「變更新北市中和區南山段781地號等3筆土地都市更新事業計畫案(第二次)」及「變更新北市中和區南山段781地號等3筆土地都市更新權利變換計畫案」
公辦公聽會

2017.7.13

實施者：冠德建設股份有限公司

變更項目-建築設計

▲十九層平面圖
S: 1/250 (A3)

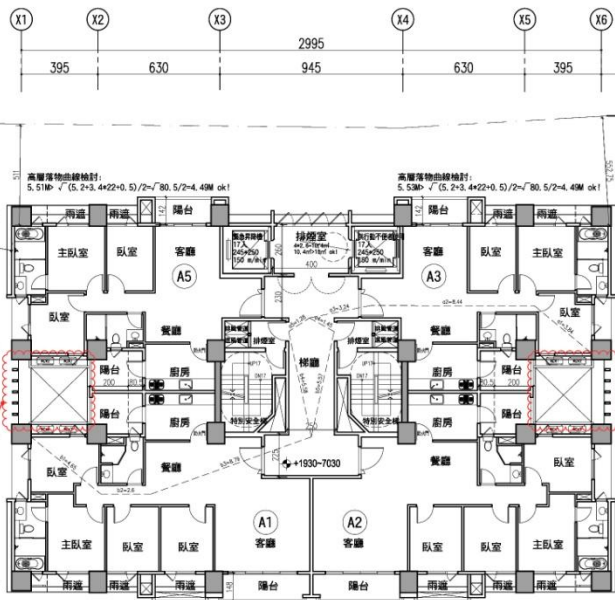
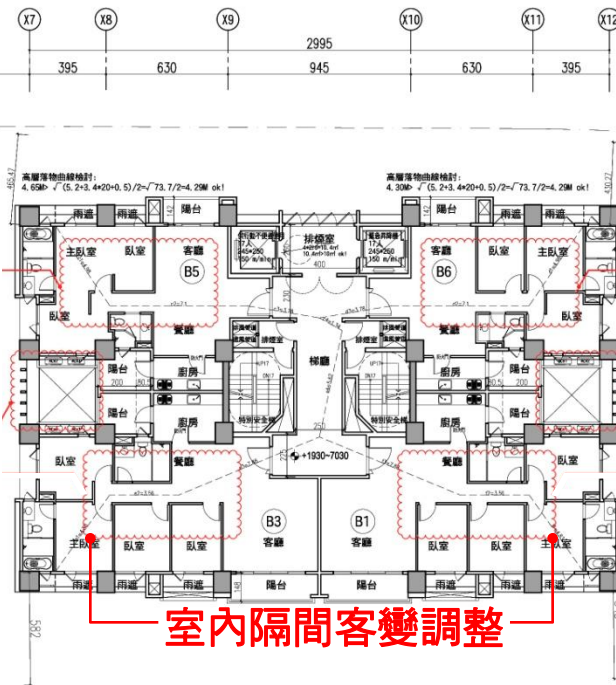
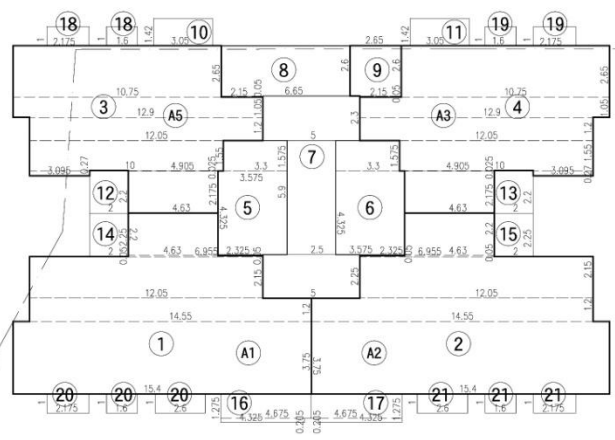
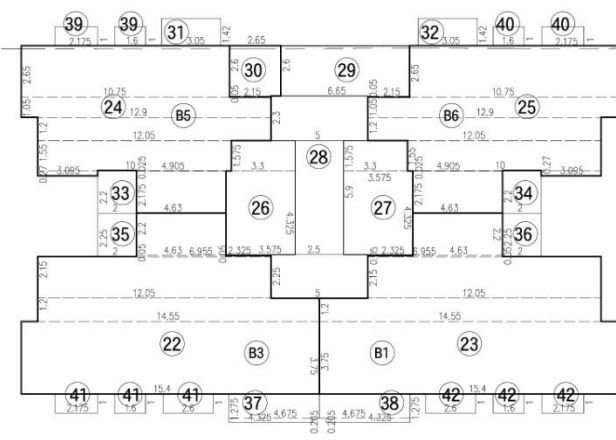
取消冷氣機樓板，
取消排水管道間，
隔柵調整

室內隔間客變調整
取消冷氣機樓板，
取消排水管道間，
隔柵調整

室內隔間客變調整
取消冷氣機樓板，
取消排水管道間，
隔柵調整

室內隔間客變調整

▲二十層平面圖
S: 1/250 (A3)

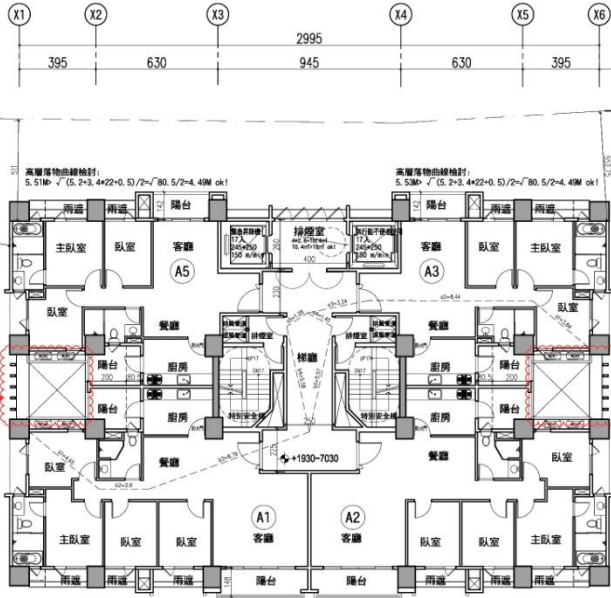
取消冷氣機樓板，取消排水管道間，隔柵調整

室內隔間客變調整

取消冷氣機樓板，取消排水管道間，隔柵調整

室內隔間客變調整

取消冷氣機樓板，取消排水管道間，隔柵調整

室內隔間客變調整

▲二十一層平面圖
 S: 1/250 (A3)

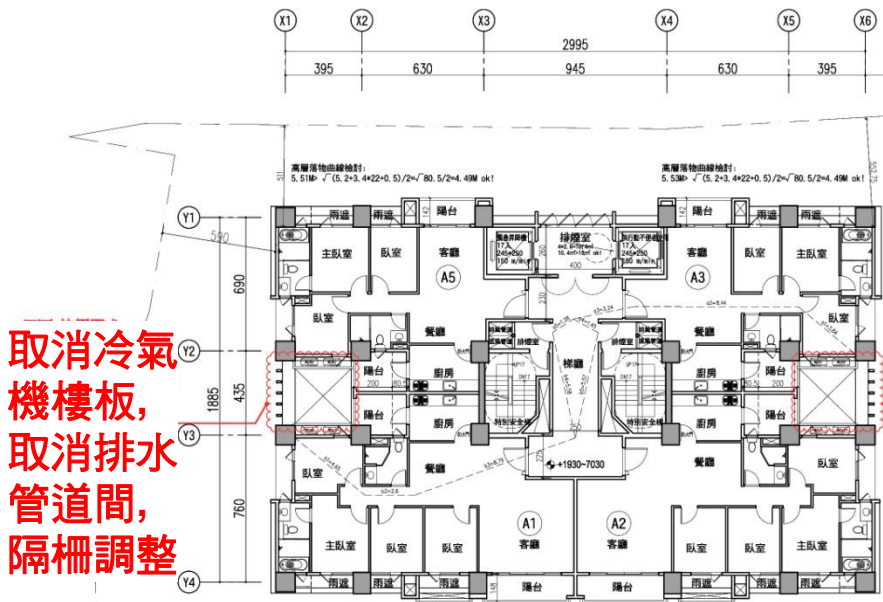
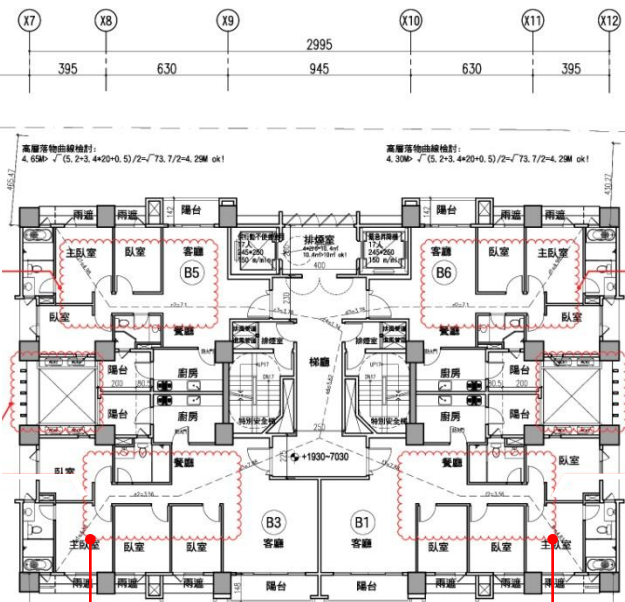
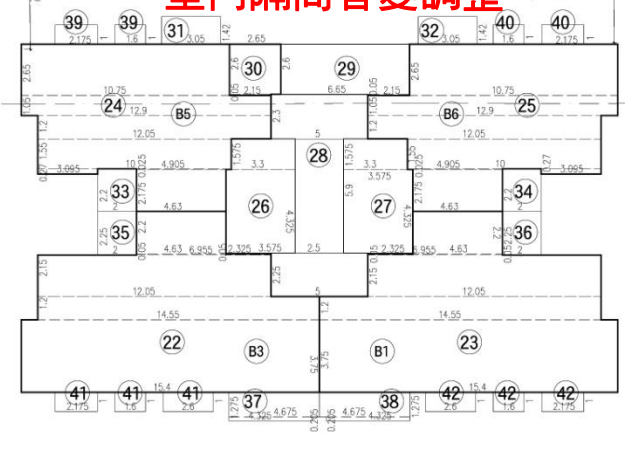
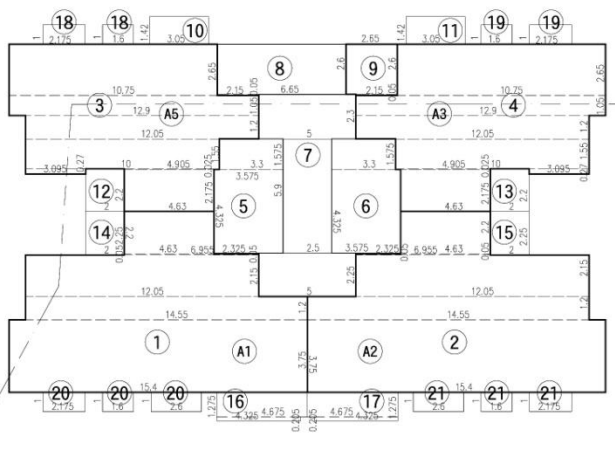
取消冷氣機樓板, 取消排水管道間, 隔柵調整

室內隔間客變調整
 取消冷氣機樓板, 取消排水管道間, 隔柵調整

室內隔間客變調整
 取消冷氣機樓板, 取消排水管道間, 隔柵調整

▲二十二層平面圖
S: 1/250 (A3)

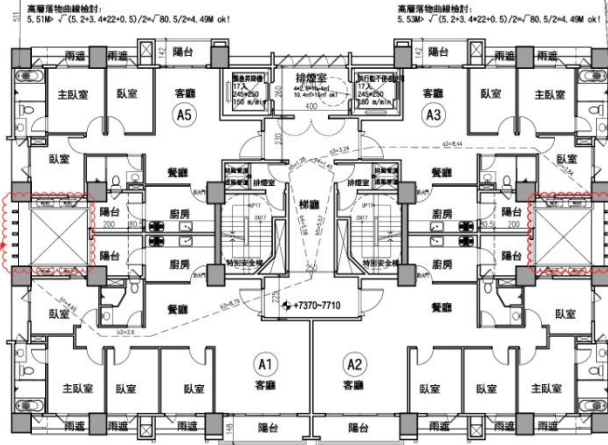
取消冷氣
機樓板,
取消排水
管道間,
隔柵調整

取消冷氣
機樓板,
取消排水
管道間,
隔柵調整

1 南向立面圖

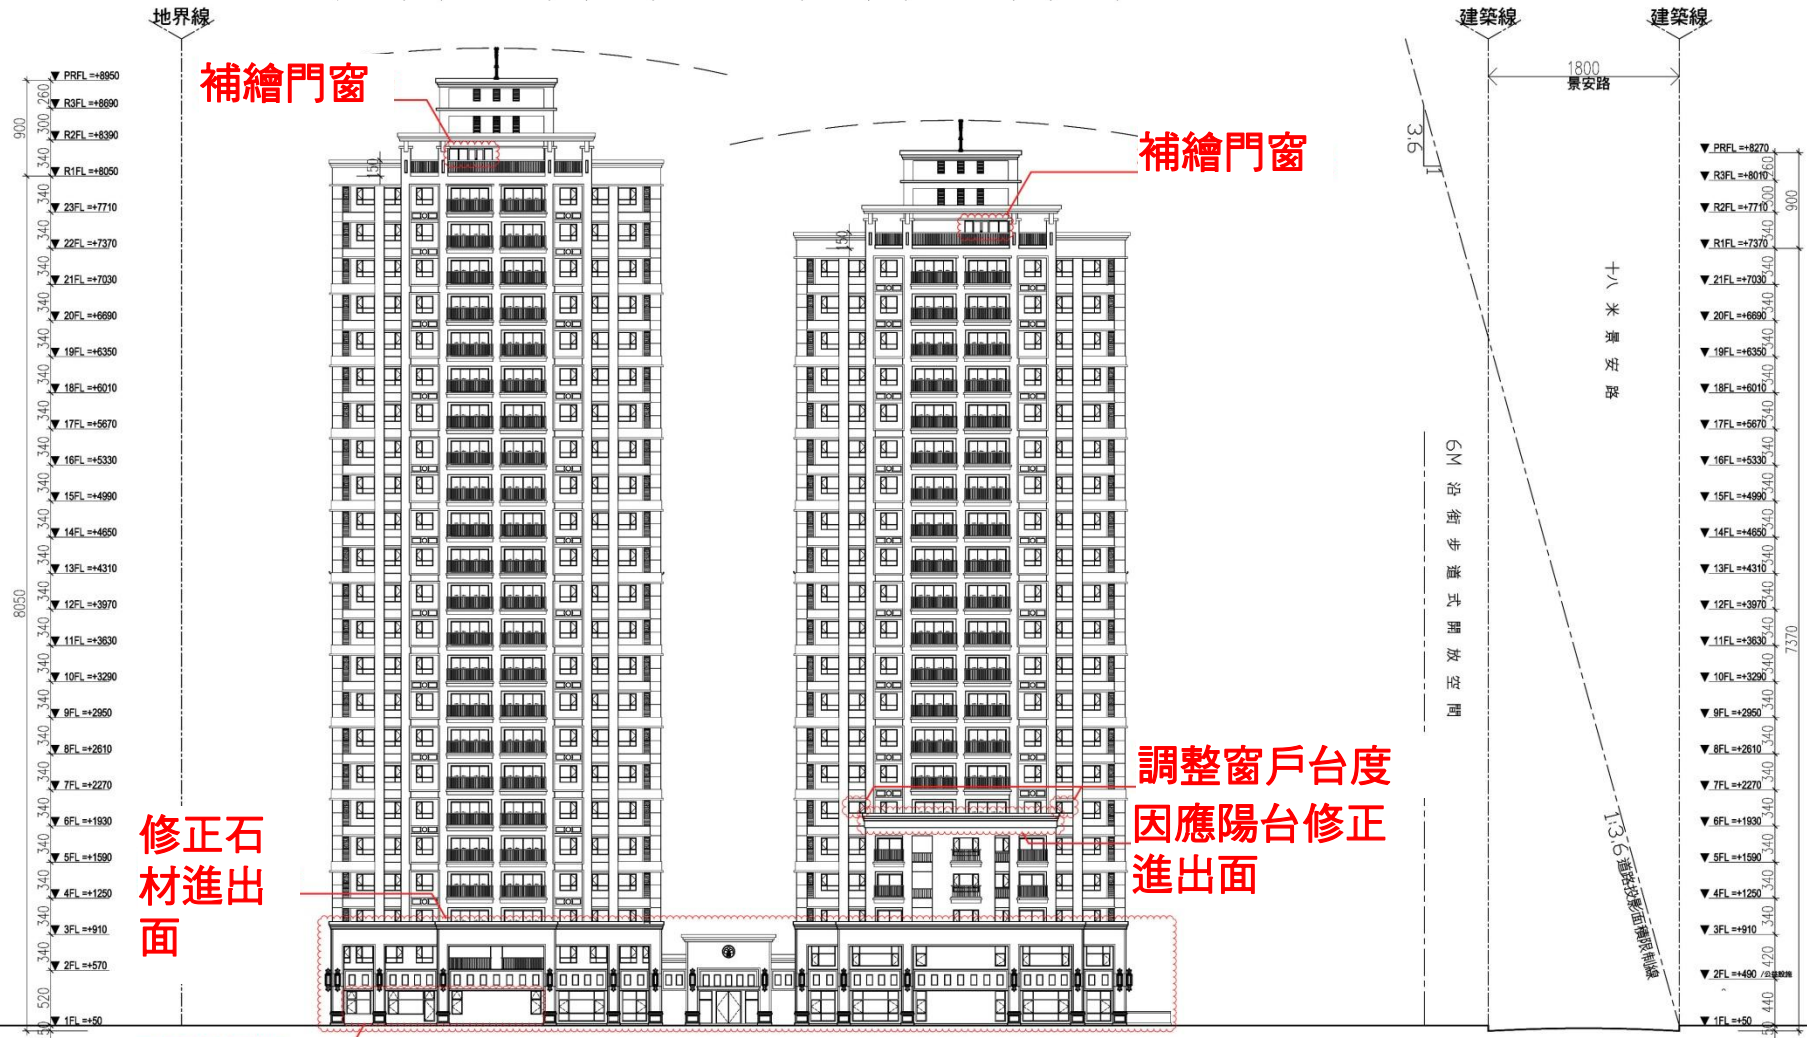
修正窗戶台度

2 北向立面圖

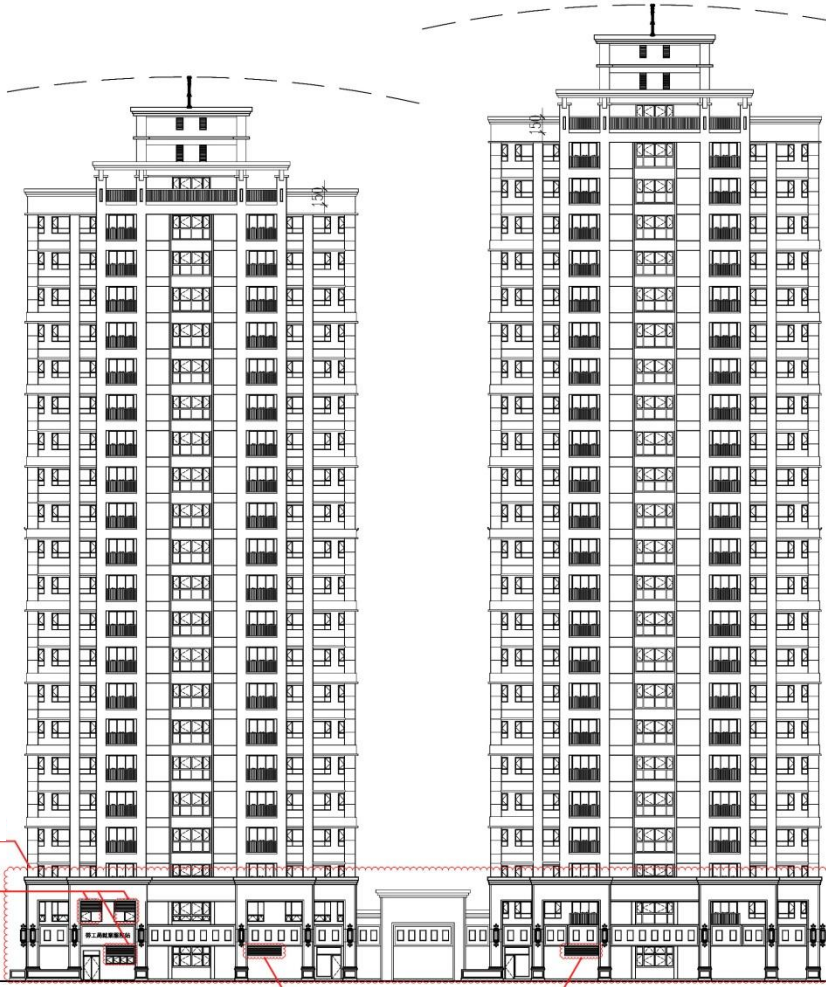
修正石材
進出面
增設百葉

增設百葉
